**VELOCIZZAZIONE DELLA LINEA ROMA – PESCARA**

**RADDOPPIO FERROVIARIO TRATTA MANOPPELLO – SCAFA**

**LOTTO 2**

**ADDENDUM ALLO STUDIO DI IMPATTO AMBIENTALE**

**PERCEZIONE POTENZIALE DELLE INFRASTRUTTURE LINEARI**

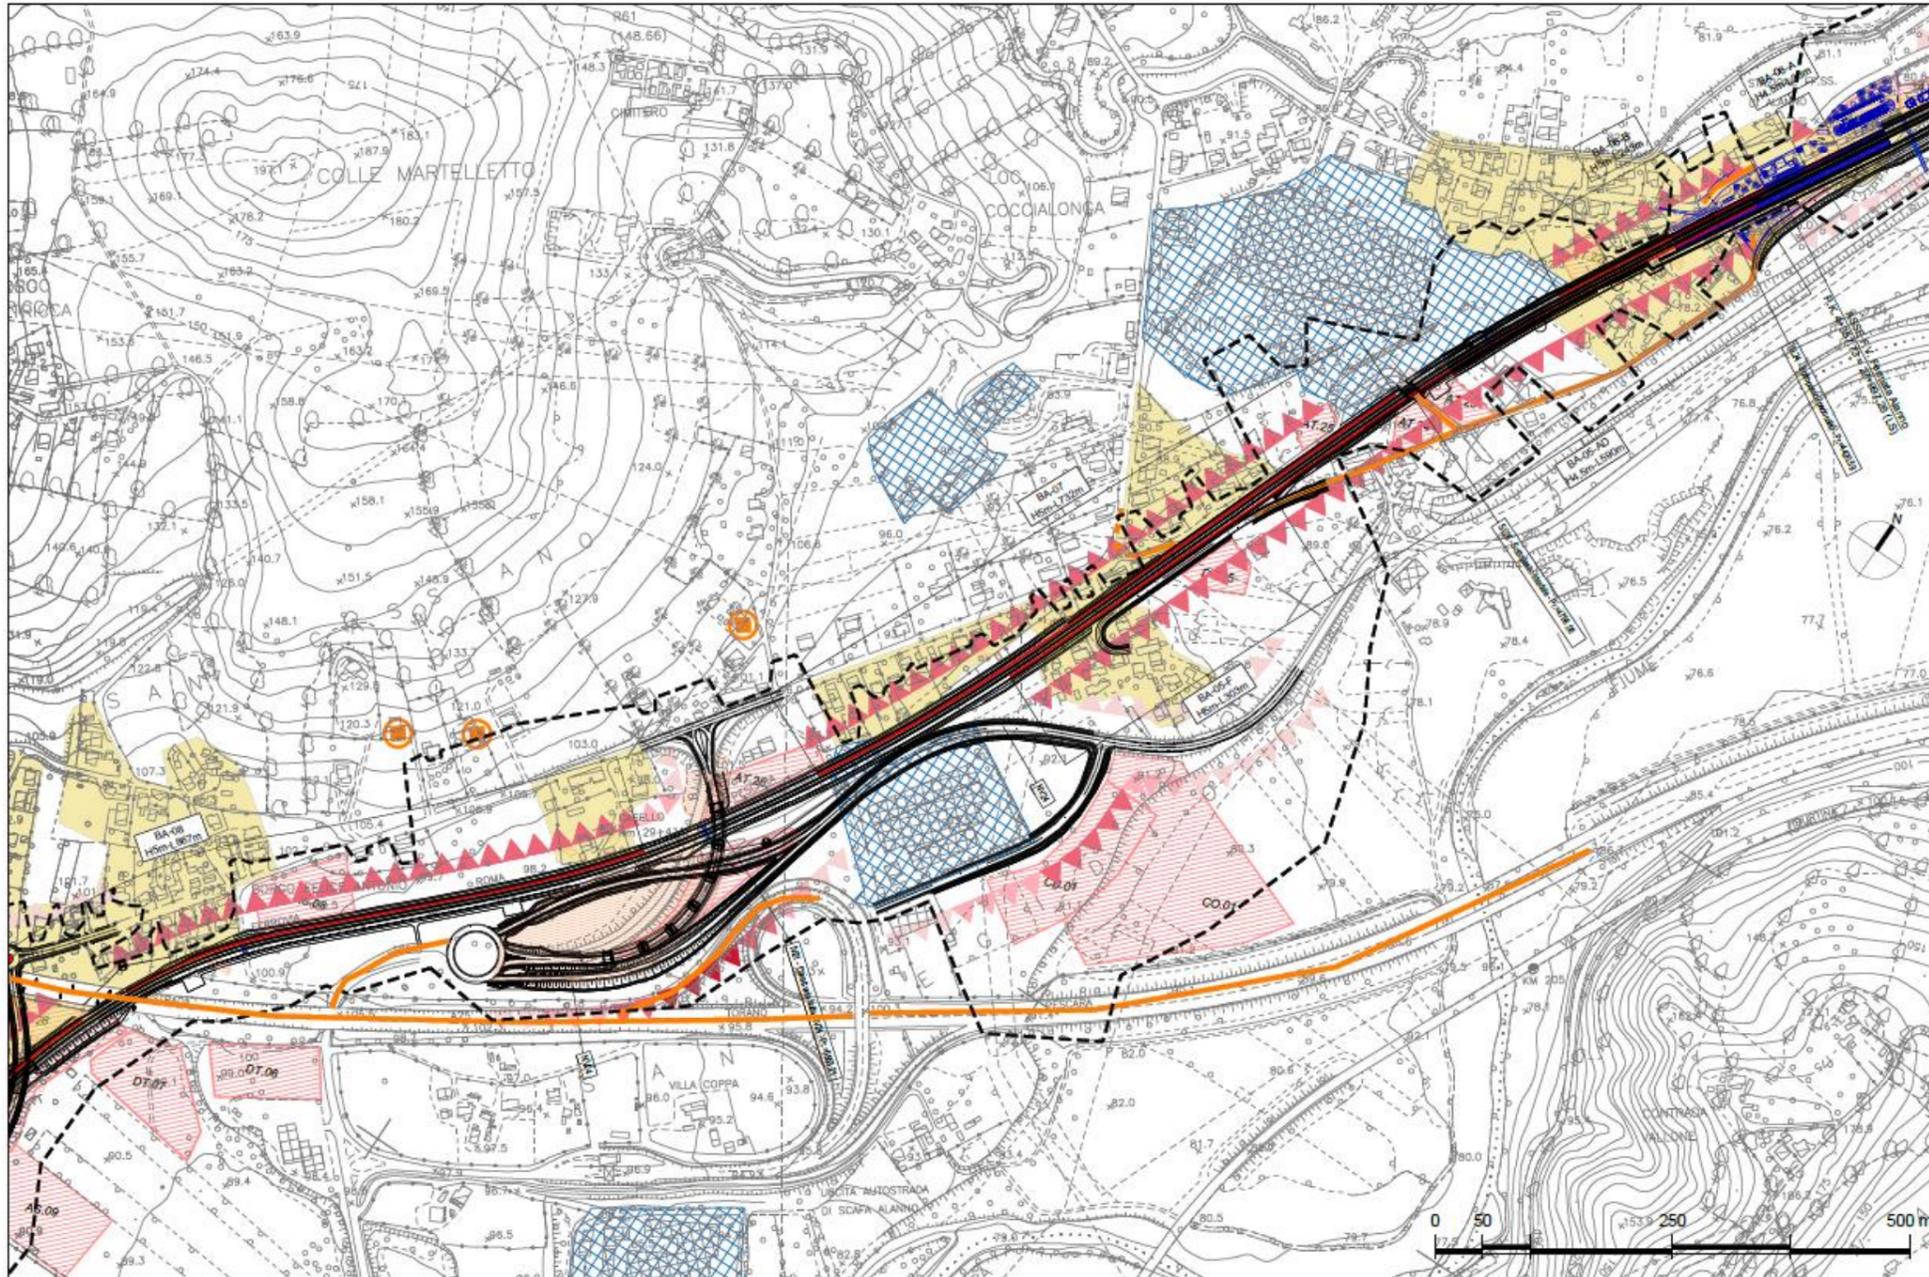
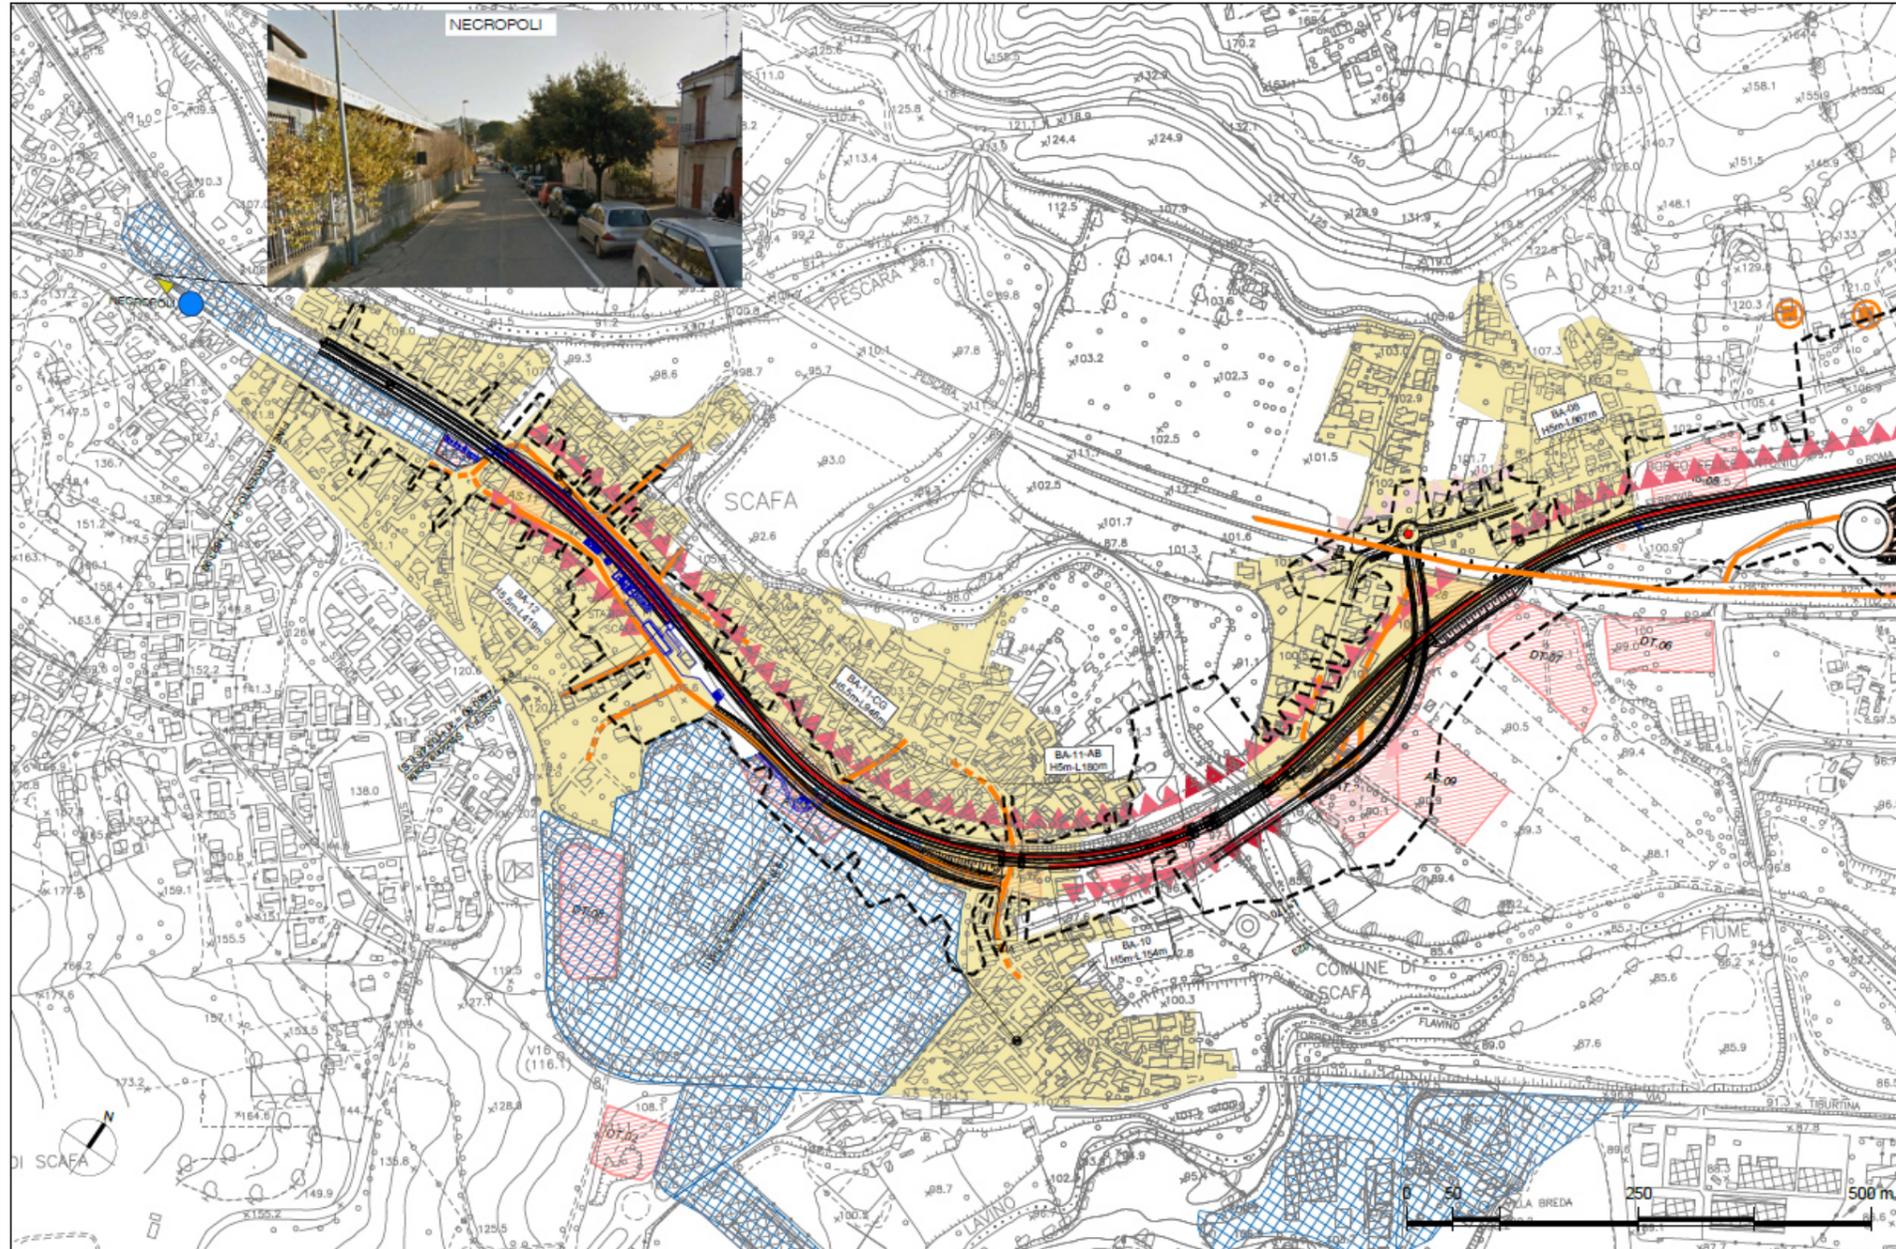
- studio dell'intervisibilità e dell'impatto visuale dell'opera, con l'individuazione dello specifico bacino visuale dell'intero intervento e di tutti gli elementi significativi presenti al suo interno (es. beni culturali, centri, viabilità panoramica, sentieri, edifici rurali, ...) da e verso i quali verificare l'esistenza o meno, anche tramite fotoinserti, di impatti sul paesaggio e sul patrimonio culturale e la loro eventuale entità. Conseguentemente dovrà essere aggiornato il documento "Carta della visualità" con una legenda più ampia e specifica; unita a carta della struttura del paesaggio con uniti beni culturali;

*Al fine di poter accogliere le richieste avanzate si riportano di seguito le analisi aggiuntive svolte.*

*Nelle immagini seguenti in azzurro è riportato il bacino di intervisibilità che presenta una forma longilinea in quanto l'opera è posizionata in un fondovalle. Il bacino è compreso in parte tra l'autostrada a Nord e a sud dalla Via Tiburtina. Solo per alcuni tratti in ambito urbano il progetto risulta visibile dalla viabilità locale.*

**Prospetti dei moduli di barriera antirumore previsti nello Studio Acustico (evidenziati in rettangolo colore giallo)**

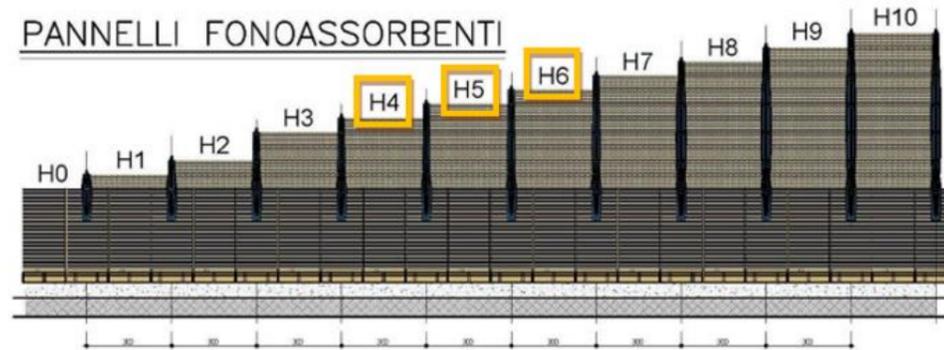
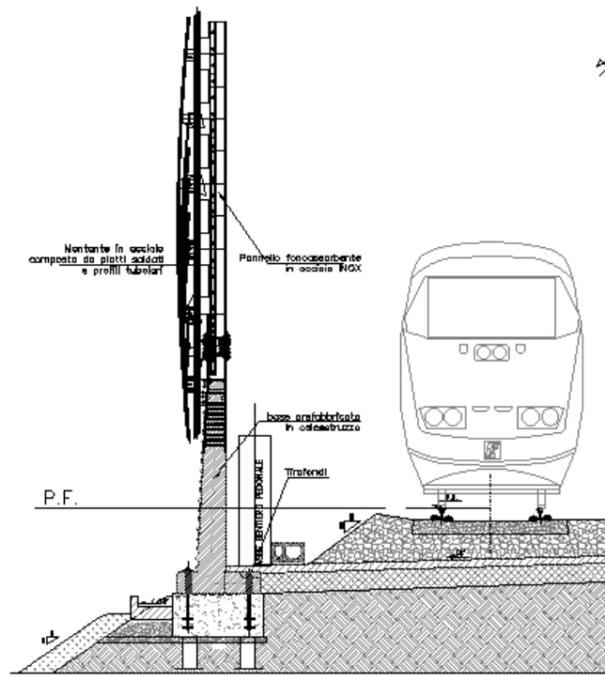
specifici ambiti di paesaggio interessati, anche attraverso l'elaborazione di sezioni trasversali ambientali per i differenti tratti. Inoltre, evidenziare i tratti in cui le barriere sono associate ad opere d'arte maggiore (ponti, viadotti, ...) e individuare ulteriori soluzioni possibili al fine di ridurne l'uso;

- Nel progetto sono stati previsti schermi acustici lungo linea di altezza variabile tra 4,5 m e 5,5 m di tipologia HS Rettificata per una lunghezza totale di circa 4.800 m

*L'impatto sul paesaggio relativo all'introduzione delle barriere antirumore è stato valutato all'interno della relazione paesaggistica IA9700R22RGIM0002001B.*
